浜岡 3 号炉－IASCC－3

タイトル	上部格子板（グリッドプレートを含む）について，過去の損傷事例と原因について
説明	<p>海外プラントでの損傷事例として，米国のオイスタークリーク発電所（BWR/2），ナインマイルポイント発電所 1 号機（BWR/2）にて，上部格子板の格子ビームにき裂が確認されている。原因は，中性子照射量が多い上部格子板ビーム（SUS304 材）にて照射誘起型応力腐食割れ（IASCC）が発生したと推定されている。</p> <p>なお，平成 26 年度において，上部格子板のグリッドプレートの中央部，中間部，最外周部の目視点検の結果，異常は認められていない（浜岡 3 号炉－IASCC－7 参照）。</p> <p style="text-align: right;">以 上</p>

浜岡3号炉—コンクリート鉄骨—11 Rev.1

タイトル	膨張率の測定時期，方法，位置及び結果について																													
説明	<p>1. 建設後のコア供試体を用いた膨張率試験</p> <p>膨張率の測定について，測定時期，測定方法，測定位置及び測定結果は以下のとおりです。</p> <p>1. 1 測定時期及び測定位置</p> <p>膨張率の測定時期及び膨張率の測定に用いるコア供試体の採取位置を表 11-1 に，コア供試体の採取位置の詳細を添付資料 11-1 に示します。</p> <p>なお，構築物についてはコア供試体採取による評価対象構造物への影響を及ぼさない観点から，同等の材料・環境条件にある安全重要度の低い設備，又は既に供用を終了している設備を対象に調査を実施しています。</p> <p style="text-align: center;">表 11-1 膨張率の測定時期とコア供試体採取位置</p>

図 測定位置及び測定結果 (原子炉格納容器 FL-5000)

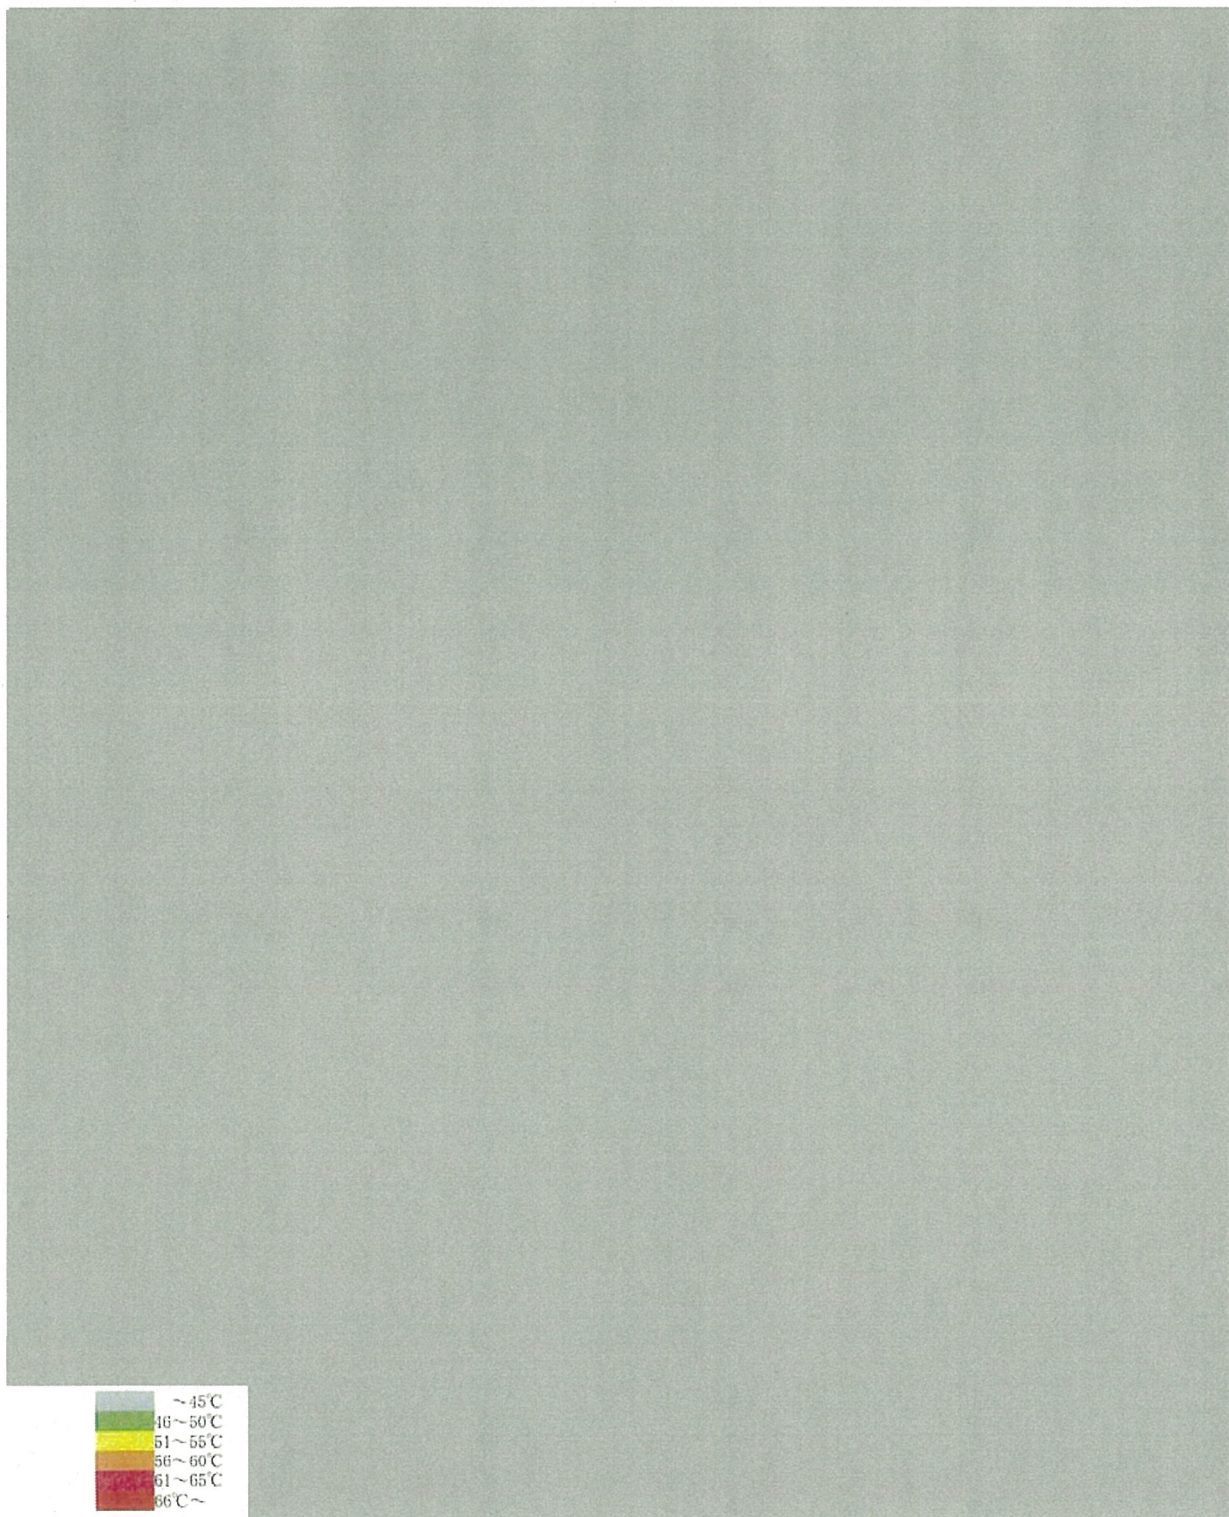
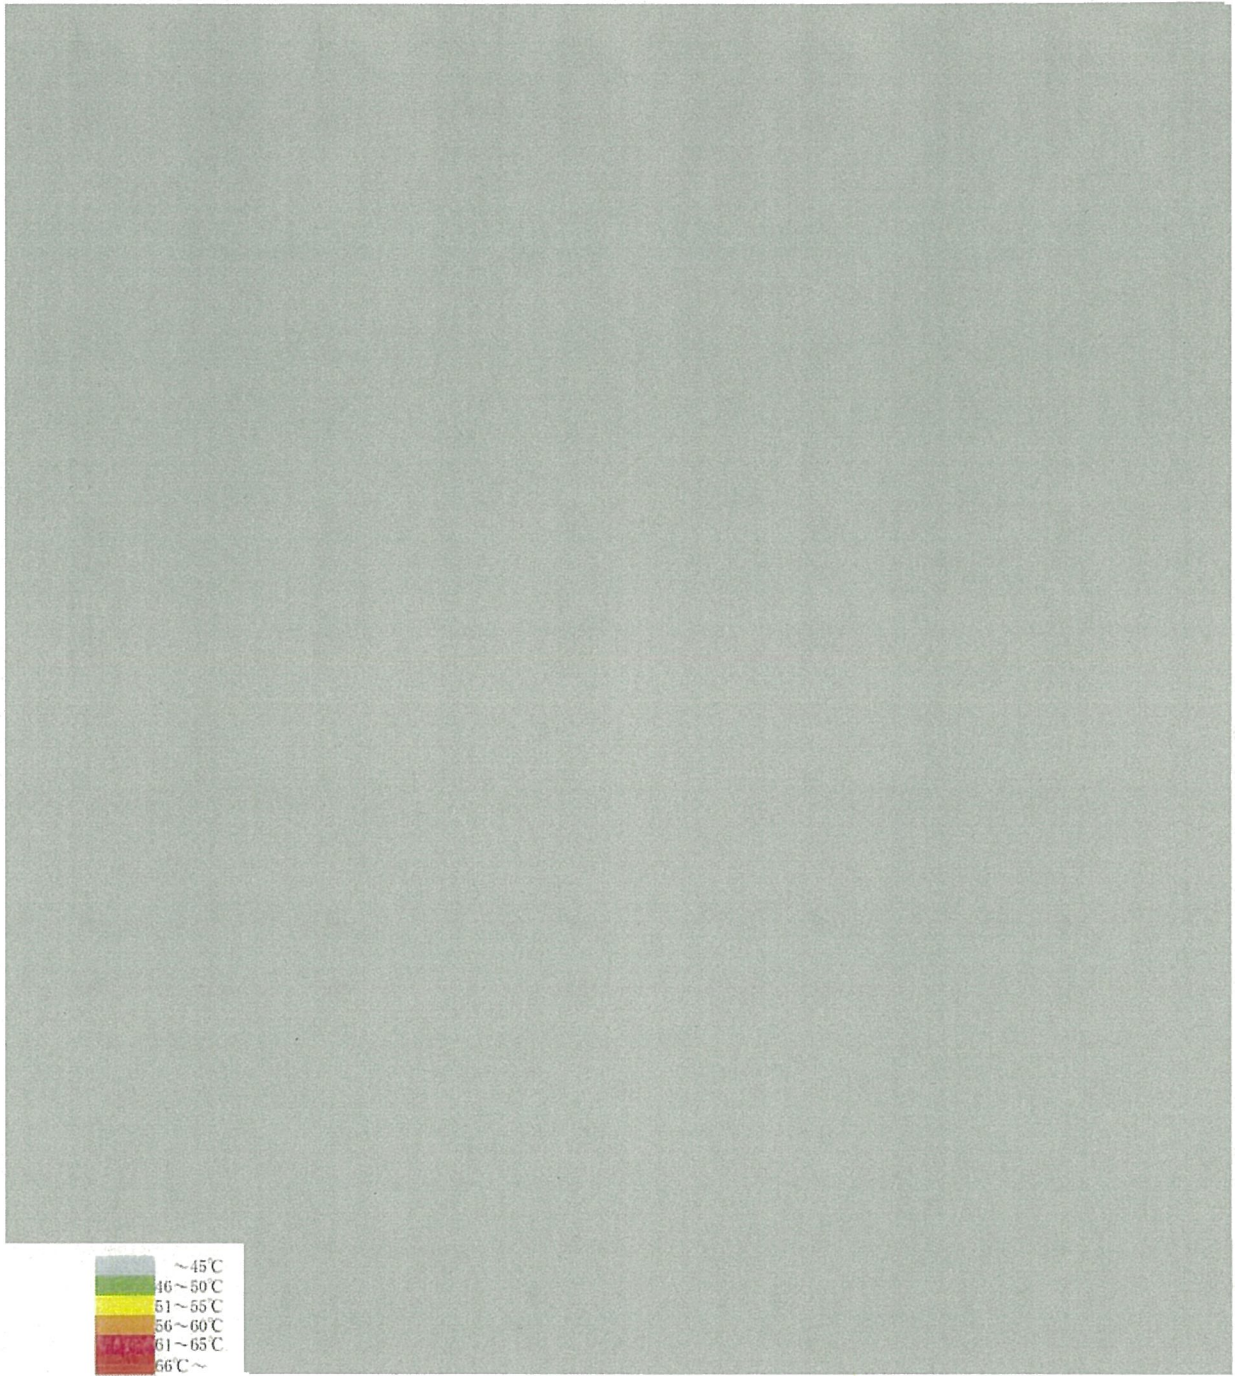
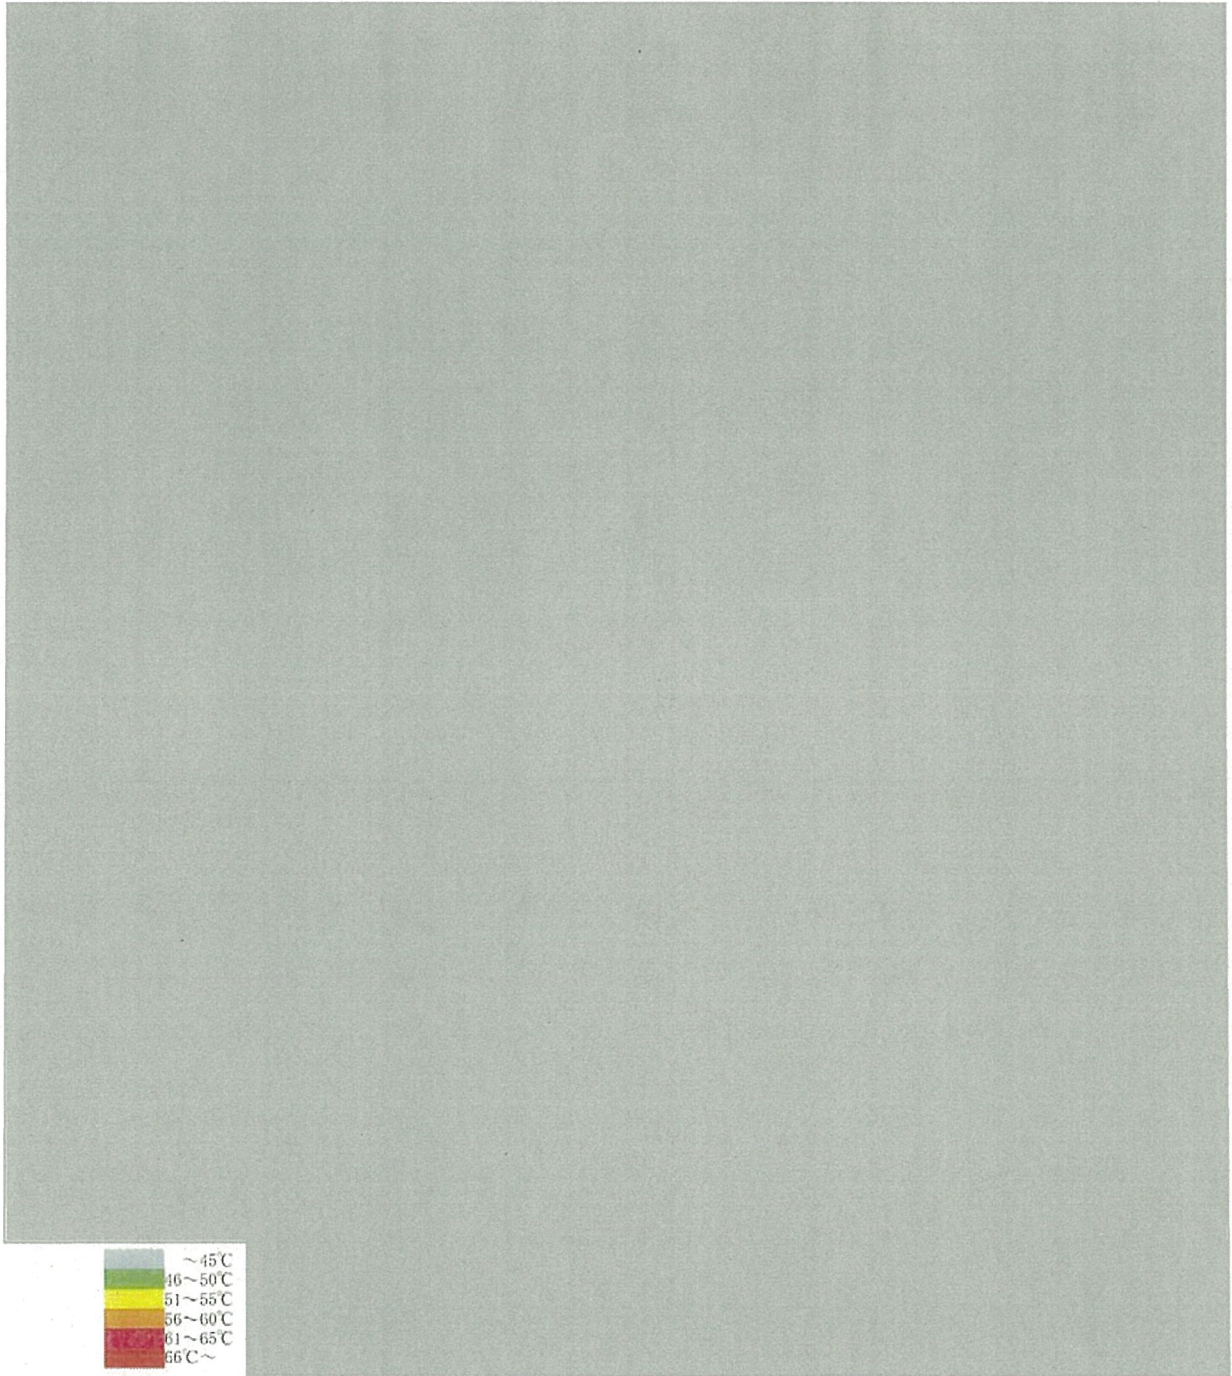
タイトル	通常運転時における一次しゃへい壁における温度測定の方法，位置及び結果について
説明	<p>第15サイクル通常運転時に実施した一次しゃへい壁における温度測定の方法，位置及び結果は以下のとおりです。</p> <p>1. 測定方法 格納容器内に温度測定器（サーモラベル）を設置し，プラント1サイクル運転期間測定を行いました。</p> <p>2. 測定位置及び測定結果 測定位置及び測定結果を添付資料19-1に示します。一次しゃへい壁の温度は格納容器上部において最大で55℃となり，温度制限値の65℃を下回っています。</p> <p>添付資料19-1 格納容器内ケーブル経年劣化評価に伴う調査業務 報告書 (抜粋)</p> <p style="text-align: right;">以 上</p>
